**Mehr Sicherheit für Radfahrer*innen an Giesinger Kreuzungen -
mehr Radfahrstreifen/Fahrradaufstellstreifen
hier: Tegernseer Landstraße/ St.-Bonifatius-Straße**

BA-Antrags Nr. 14-20 / B 07506 des Bezirksausschusses
des Stadtbezirkes 17 – Obergiesing vom 11.02.2020

1.) Lichtsignalanlage (LSA) St.-Bonifatius-/ Tegernseer Landstraße

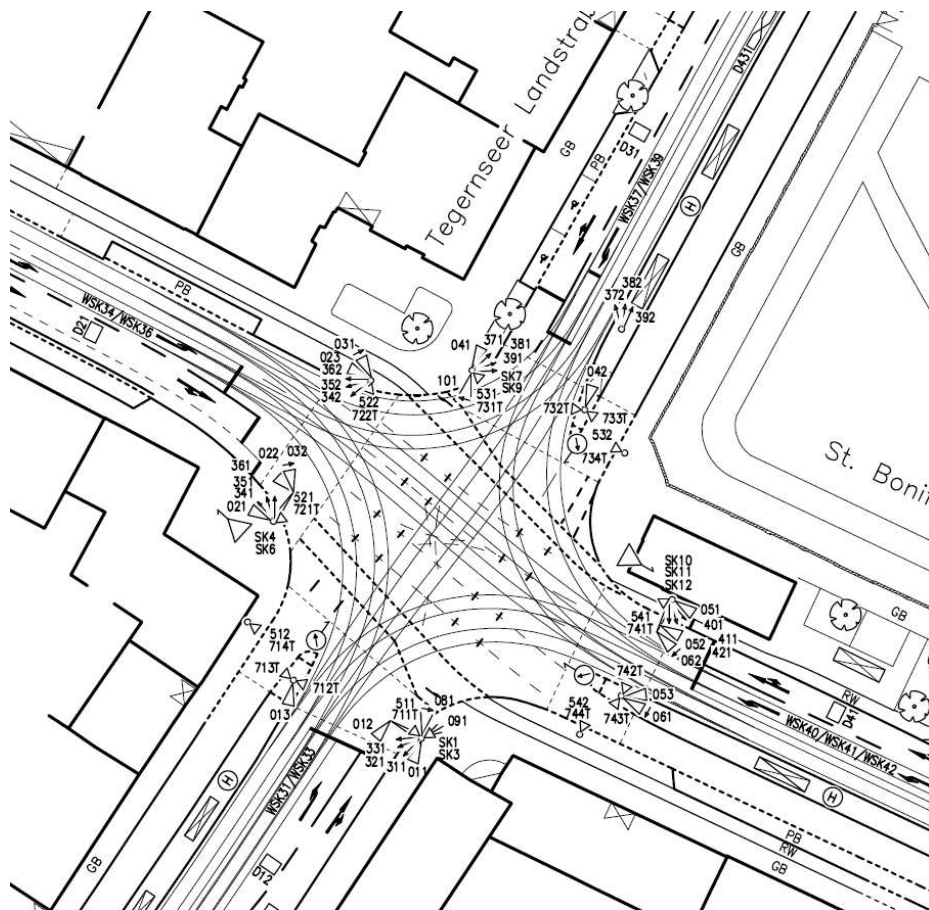
An der von Ihnen vorrangig beantragten Stelle an der LSA St.-Bonifatius-/ Tegernseer Landstraße sind indes ARAS nicht umsetzbar, da zum Teil mehrere Ausschlusskriterien vorliegen:

- in der westlichen, östlichen und nördlichen Kreuzungszufahrt sind unmittelbar Gleisbereiche tangiert
- die östliche Kreuzungszufahrt besitzt einen benutzungspflichtigen baulichen Radweg, die Fahrbahn darf daher vom Radverkehr nicht genutzt werden
- die südliche Kreuzungszufahrt verfügt über keinen ausreichenden Verkehrsraum, um Radfahrer*innen eine Vorbeifahrt an wartenden Kraftfahrzeugen zu ermöglichen.
- alle vier Kreuzungszufahrten werden nicht ausschließlich durch eine einheitliche Signal-

gruppe freigegeben (Sondersignale für ÖPNV-Fahrzeuge).

2.) LSA Candid-/ Grünwalder Straße

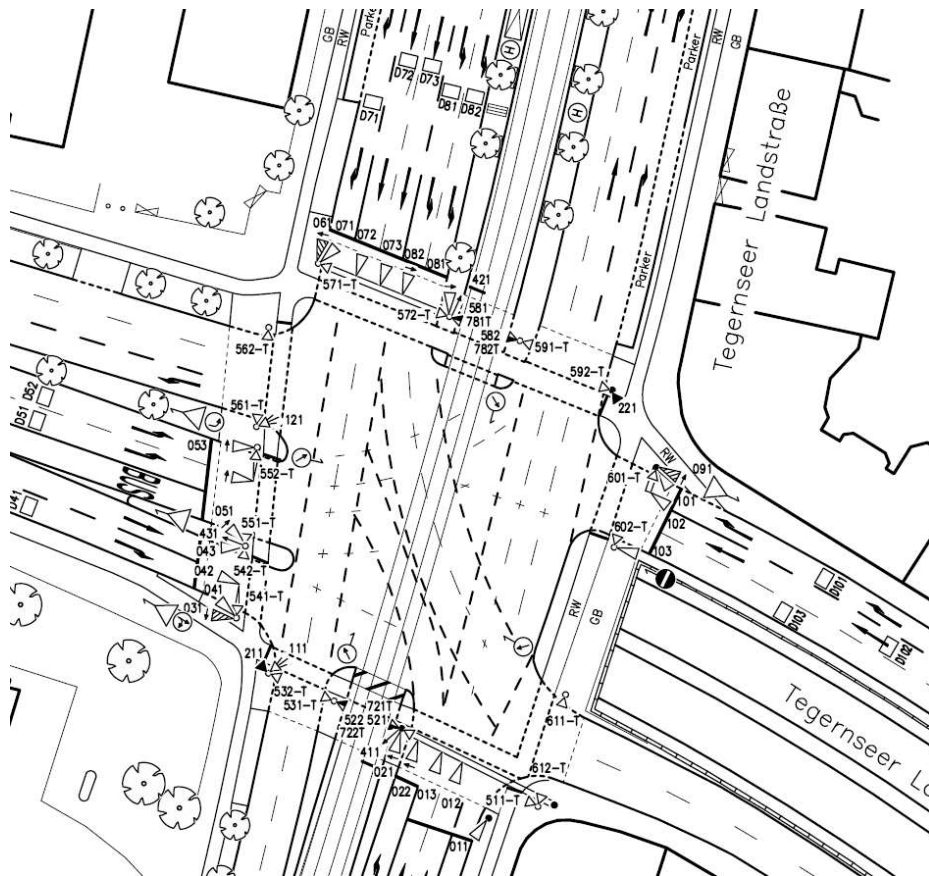
Auch an der LSA Candid-/ Grünwalder Straße sind ARAS nicht möglich, da an allen Kreuzungszufahrten benutzungspflichtige Radwege bzw. benutzungspflichtige Radauffahrten existieren. Zudem würde die Berücksichtigung von Radfahrer*innen auf der Fahrbahn zu erheblich längeren Schutzzeiten an der LSA Candid-/ Grünwalder Straße führen, was die Leistungsfähigkeit auf dem zeitweise ohnehin schon stark überlasteten Verkehrsknoten weiter mindern würde.

3.) LSA Deisenhofener-/ Tegernseer Landstraße

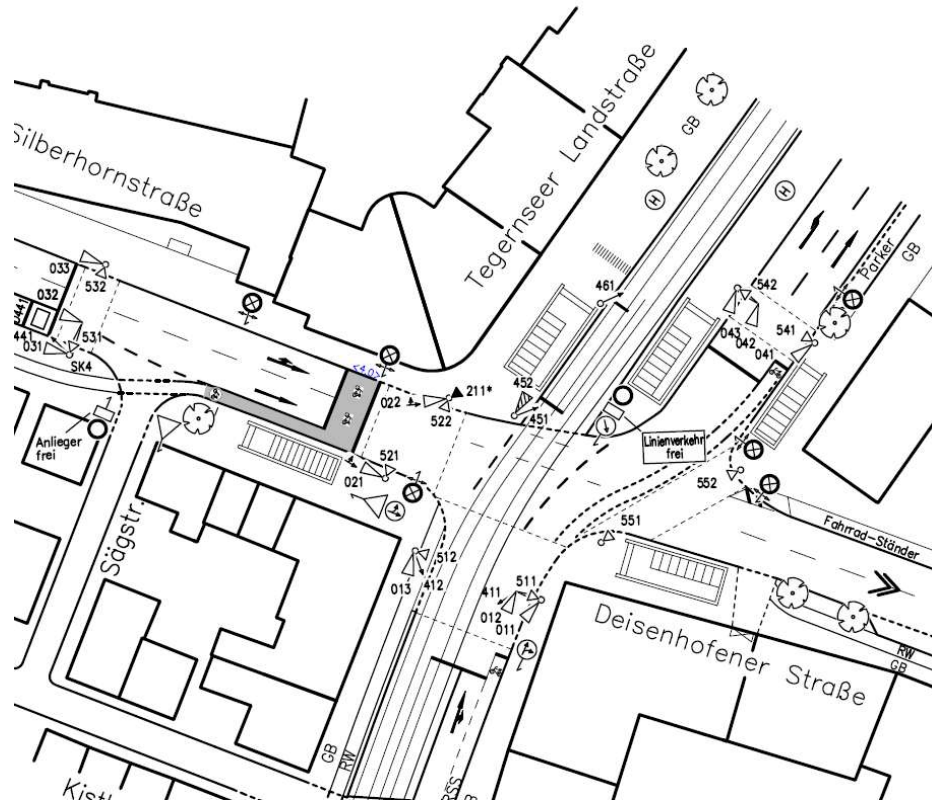
An der LSA Deisenhofener-/ Tegernseer Landstraße ist für die Zufahrt Silberhornstraße ein ARAS möglich. Obiger Lageplanausschnitt zeigt die vom Kreisverwaltungsreferat bereits angeordnete Markierungsänderung. Bis zur Umsetzung dieser Maßnahme bitten wir Sie noch um Geduld.
